改善箇所説明図

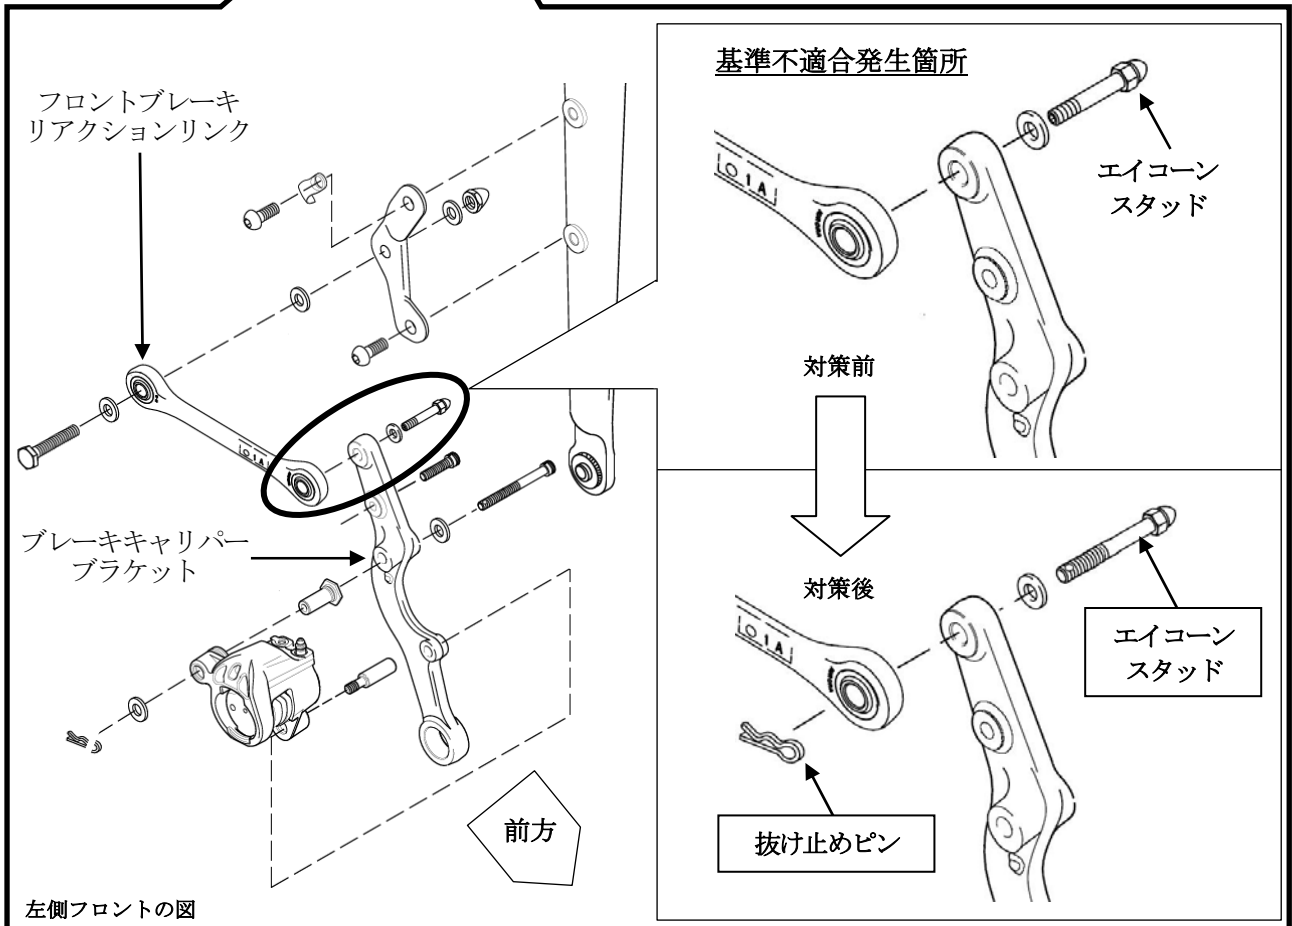
基準不適合発生箇所

ブレーキキャリパーブラケットとフロントブレーキリアクションリンクを接続しているボルト（エイコーンスタッド）の設計が不適切なため、使用過程において当該ボルトが緩む場合がある。そのため、そのままの状態で使用を続けると、走行中に当該ボルトが脱落し、ブレーキをかけた際ハンドルをとられ、最悪の場合、転倒するおそれがある。

改善の内容

全車両、当該ボルトを対策品に交換し、新たに抜け止めピンを取り付ける。
